Demande d'autorisation environnementale pour créer et exploiter un parc éolien

**Projet présenté par la Société « Ferme éolienne de la Vallée aux
Pierres »**

**sur les communes de MENAUCOURT et de CHANTERAINÉ
Département de la Meuse**

AU RAPPORT DE CONSULTATION DU PUBLIC

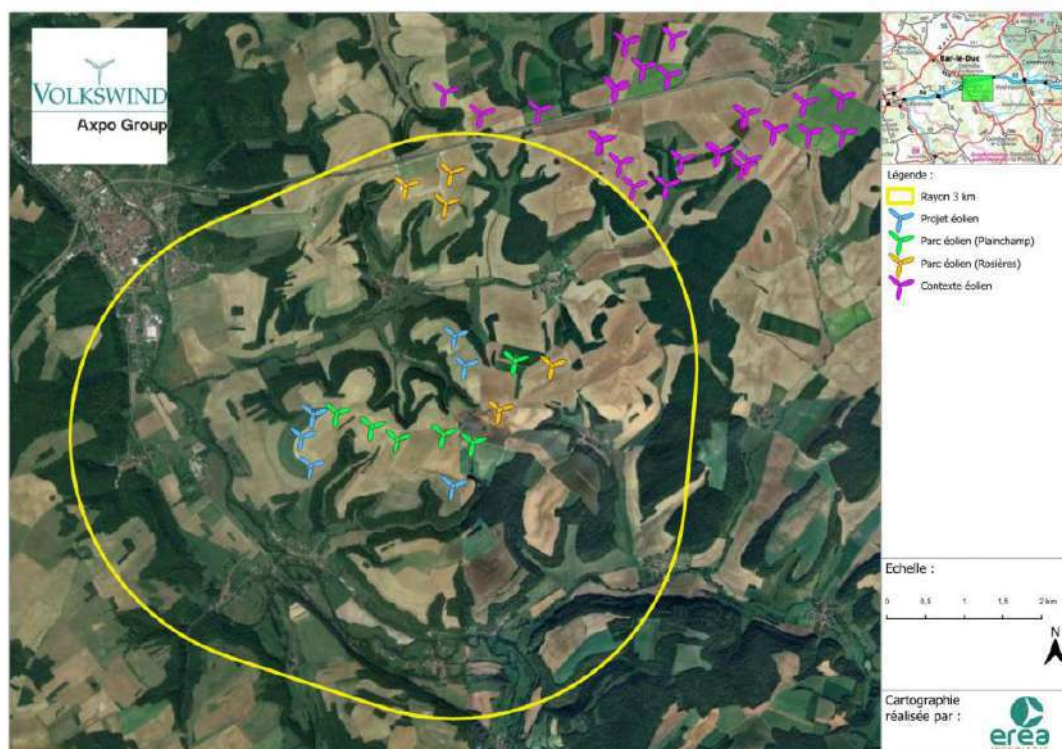
Ainsi, la Cour administrative de Toulouse (30 janvier 2025, n°23TL00220) a retenu l'existence d'un projet unique dès lors que les éoliennes **étaient réalisées simultanément, implantées sur des sites proches et partageaient des équipements communs**. La cour en a déduit qu'une étude d'impact d'ensemble était nécessaire.

A l'inverse, la Cour administrative d'appel de Nantes (11 février 2025, n°23NT00984 et 23NT00985) a jugé que des parcs proches géographiquement ne constituaient pas un projet unique **dès lors qu'ils restaient autonomes dans leur fonctionnement et leur exploitation**. La cour a précisé que le seul fait qu'une étude unique paraisse « plus pertinente et permettrait d'informer le public » ne suffisait pas à imposer une évaluation environnementale globale.

Dans le même sens, le Tribunal administratif de Grenoble (13 mai 2025, n°2201216) a considéré que deux parcs distants d'environ 2 km, « **totalemt indépendants l'un de l'autre** » et exploités « **par deux sociétés différentes** », ne constituaient pas un seul et même projet, tout en relevant que chaque dossier analysait les « effets cumulés » de l'autre parc.

Au regard des critères dégagés par la jurisprudence, le regroupement des parcs de Plainchamp, de Rosières et de la Vallée aux Pierres ne suffit pas à caractériser l'existence d'un projet unique au sens de l'article L. 122-1 du code de l'environnement. Aucun élément ne permet d'établir une conception commune des différents projets. Les projets

concernés demeurent exploités dans des conditions autonomes et ne sont pas présentés comme partageant des infrastructures techniques ou des équipements communs. L'existence d'une proximité géographique ne saurait, à elle seule, caractériser un projet unique ou une extension de l'installation existante.

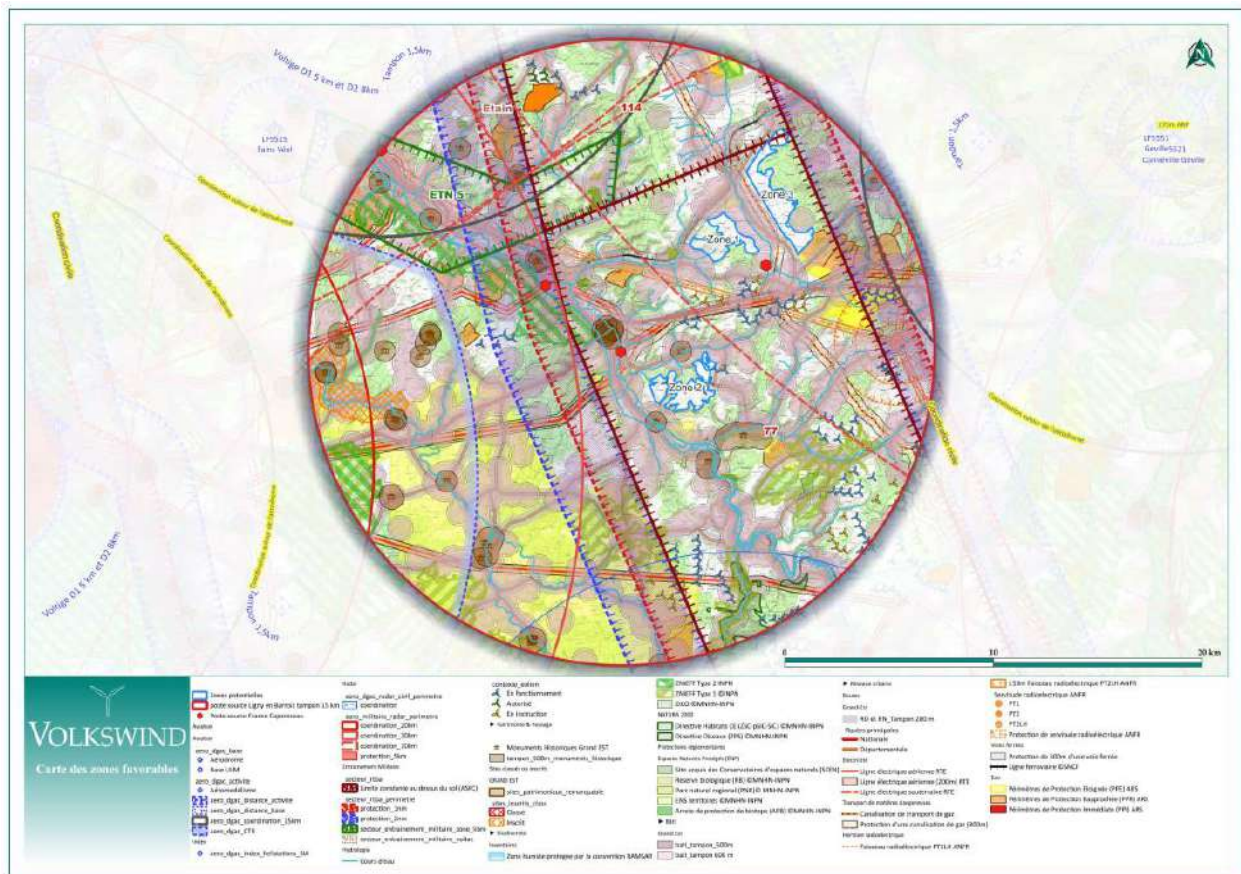
Selon l'Autorité Environnementale, le cours d'eau de l'Ormain n'est pas traité. Il est cité et présenté de multiples fois dans les pièces. Dès le début de l'étude écologique (p10) « La zone d'implantation potentielle (ZIP) ne recoupe pas de réservoir de biodiversité identifié, mais elle est :

Concernant le deuxième point soulevé par l'Autorité Environnementale le chapitre 3 de l'étude d'impact (p146) présente la recherche des solutions de substitution raisonnables et notamment une analyse des sites d'implantation potentiels.

Tous les sites compatibles avec l'installation d'un parc éolien se situant à moins de 15 kilomètres du poste source de Ligny en Barrois ont été analysés afin de choisir le meilleur site d'implantation en fonction des objectifs de production d'énergies renouvelables ainsi que des contraintes environnementales et patrimoniales. Le site choisi répond à plusieurs critères et permet notamment :

- ✚ Une implantation à plus de 600 mètres des habitations,
- ✚ Une implantation au sein d'une zone favorable du Schéma Régional Eolien (SRE) de l'ancienne région de Lorraine, l'implantation est également présente sur des zones agricole (Ae) dédiée à l'éolien située sur la commune de Chanteraine.

- ✚ Une implantation en dehors de tout espace naturel protégé, en dehors de Zones Naturelles d'Inventaires Floristiques et Faunistiques (ZNIEFF), en dehors de zones Natura 2000 et de bois.

- ✚ Une implantation permettant de densifier un pôle éolien existant, et ainsi éviter le mitage des parcs éoliens sur le territoire,
- ✚ L'implantation est sur un secteur dominé par les cultures, boisement exclus de la zone d'implantation potentielle

- ✚ L'implantation est distante des monuments historiques, le plus proche est le château de Morlaincourt (800 m). Le site classé le plus proche est le parc de Ligny en Barrois à 2.4 km de la zone de projet.

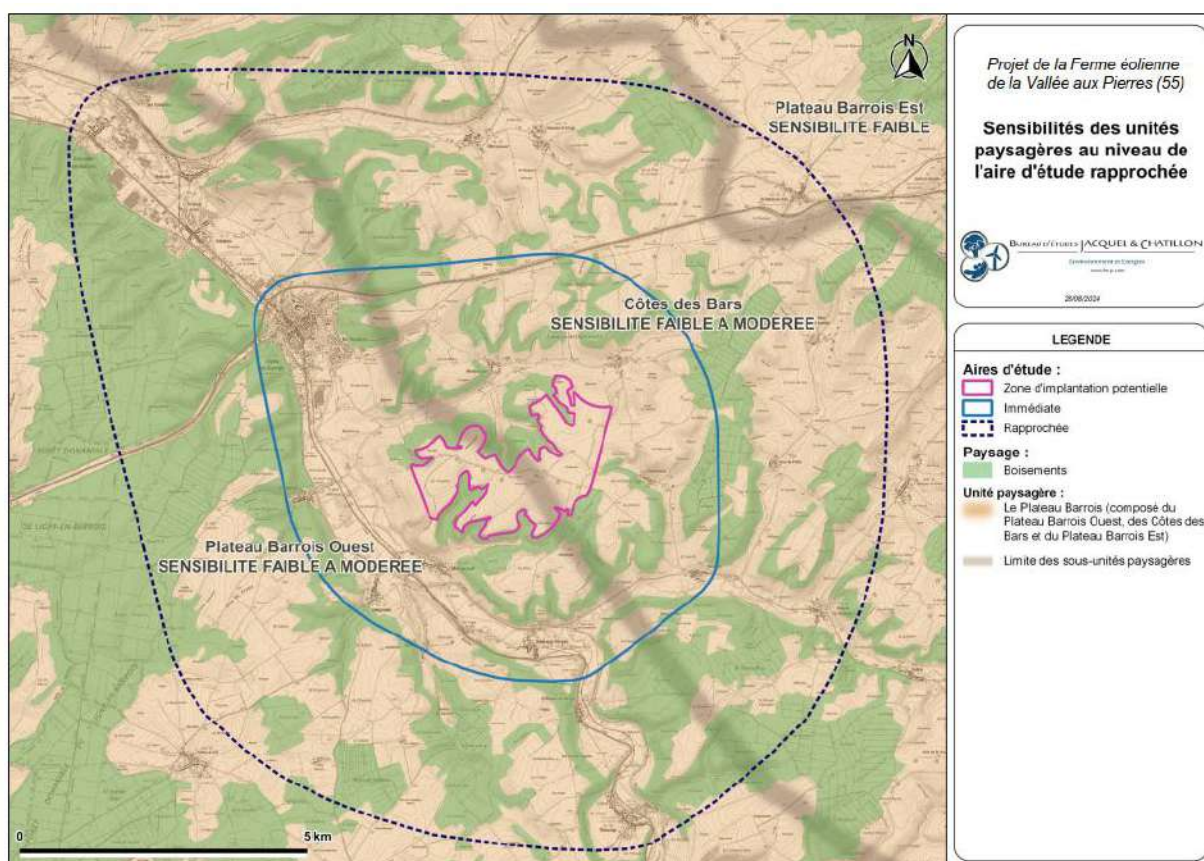
Les effets cumulés ont été identifiés, analysés et intégrés dans l'évaluation environnementale conformément aux articles L.122-1 et R.122-5 du code de l'environnement, permettant d'apprécier l'ensemble des impacts sans qu'il soit nécessaire d'élaborer une étude d'impact unique couvrant tous les parcs mentionnés dans l'avis.

Concernant les interrogations évoquées sur les unités paysagères. Le projet se situe à proximité de 2 parcs éoliens construits, le parc de Plainchamp et 2 éoliennes du parc de Rosières. Le recul adapté vis-à-vis des vallées avait comme objectif de limiter les effets de domination. L'envergure de l'ensemble peut être qualifiée de maîtrisée à l'échelle du plateau. Aussi, le projet s'inscrit dans une logique de densification et donc de confortement d'un parc éolien existant dans ce paysage. Cela permet de concentrer les implantations au sein d'un même espace de plateau déjà marqué par la présence de cet élément caractéristique de ce paysage que sont les éoliennes. Cette démarche vise à éviter une dispersion des infrastructures à l'échelle du territoire et à maintenir des secteurs de respiration paysagère entre les ensembles éoliens comme préconisé.

En les regroupant dans des angles visuels similaires ou contenus dans ceux existants avec la composante éolienne, le projet ne crée pas de nouvelle dynamique de dispersion des perceptions éoliennes, mais s'inscrit dans un périmètre paysager déjà identifié comme ayant cette composante éolienne. Cette logique de densification permet de limiter l'extension des effets de visibilité vers les vallées et les silhouettes villageoises, en maintenant la perception des éoliennes dans un secteur déjà marqué par les installations existantes.

De plus, les machines de la Vallée aux Pierres ont une hauteur en bout de pôle de 140 m, soit une hauteur inférieure à celle des parcs présents à proximité du site (Tréveray–Saint-Joire, Orge, Haut du Saule, etc.), alors que les altitudes NGF au sol sont sensiblement comparables. Le parc s'inscrit donc dans un paysage déjà marqué par la présence d'éolienne. Une partie des éoliennes est par ailleurs partiellement ou totalement masquée, depuis l'intérieur des bourgs, par la végétation et la trame bâtie, ce qui atténue les effets de domination des éoliennes sur la silhouette des villages les plus proches. Les photomontages présents dans l'étude paysagère mettent en perspective cette notion.

Figure 1 : Extrait du du PLU de Chanteraine

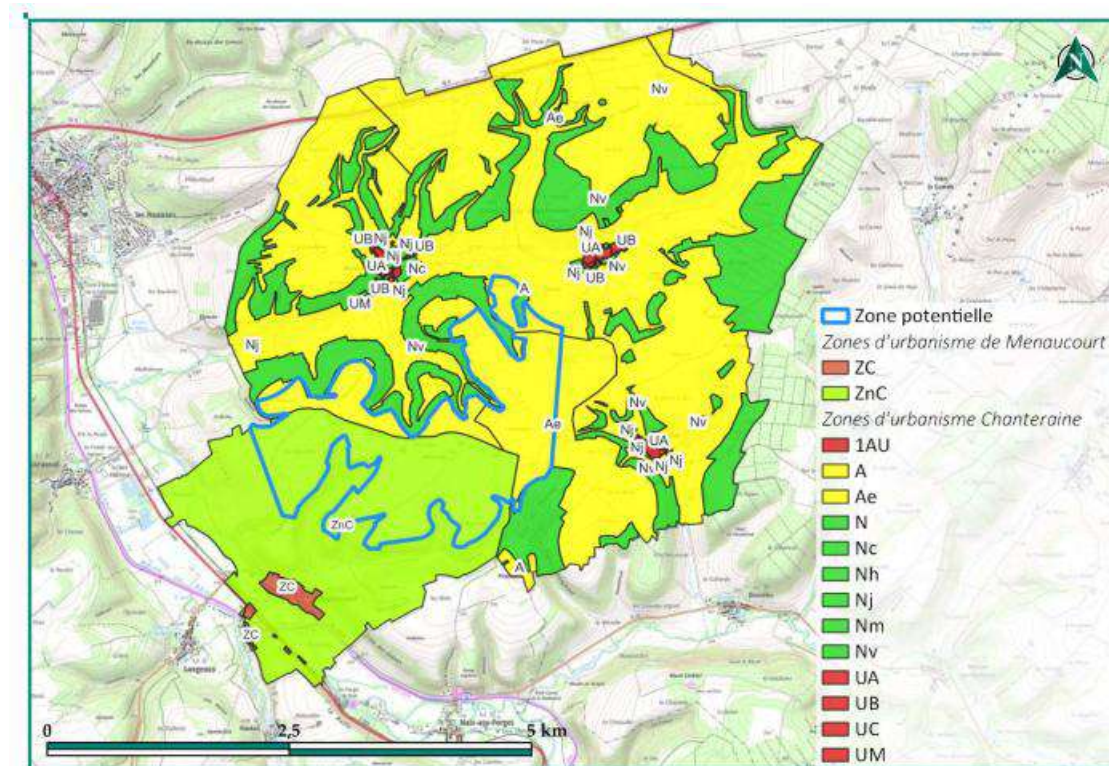
L'Autorité environnementale (Ae) s'interroge sur l'implantation d'une partie des éoliennes en dehors des zones favorables au développement de l'éolien (ZDFE). Le pétitionnaire prend acte de cette observation et rappelle que les ZDFE sont des outils de planification et d'orientation visant à faciliter et sécuriser le développement éolien, mais qu'elles ne constituent pas une obligation légale exclusive d'implantation. Il est donc possible de proposer et d'instruire des projets hors de ces zones, sous réserve du respect des règles d'autorisation et des contraintes techniques et environnementales applicables. Les études environnementale, paysagère et acoustique réalisées pour ce dossier montrent que les enjeux et impacts du site sont compatibles avec l'implantation envisagée. Par ailleurs, un comité de projet a été organisé conformément aux prescriptions applicables lorsque le projet est situé hors des zones d'accélération.

Les éoliennes sont aussi implantées dans une zone « AE » autorisant le développement éolien. Le porteur de projet est donc en conformité avec les documents d'urbanisme à valeur réglementaire : l'extrait du PLU de Chanteraine atteste que ce zonage autorise l'éolien.

La zone A comprend :

- Un secteur Ae, secteur prévu pour l'accueil d'éoliennes.

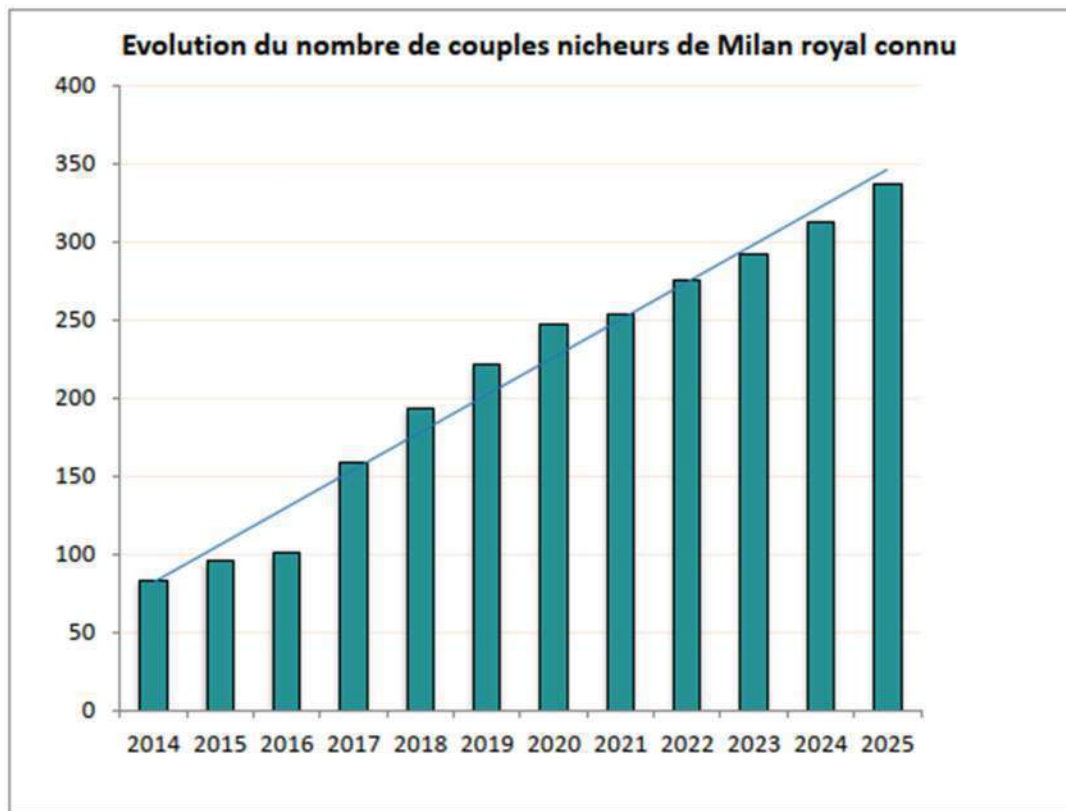
Réponses à la contribution 46 : association LOANA

L'association LOANA dans sa contribution 46 s'inquiète de la prise en compte de l'avifaune dans le projet et notamment du Milan royal et Cigogne noire.

En préambule à la réponse à cette contribution, le pétitionnaire rappelle que les impacts du projet sur la faune et la flore ont fait l'objet d'une étude approfondie par le bureau d'études Biotope : Pièce 4-4 : Volet faune, flore et milieux naturels et évaluation d'incidences Natura 2000 (BIOTOPE-2025)

Cette étude indique qu'après application des mesures d'évitement et de réduction les **impacts résiduels sont nuls à non notable sur l'ensemble de l'avifaune**. Cela signifie que le projet n'est pas de nature à remettre en cause le bon accomplissement et la permanence des cycles biologiques des populations d'espèces protégées et leur maintien dans un état de conservation favorable.
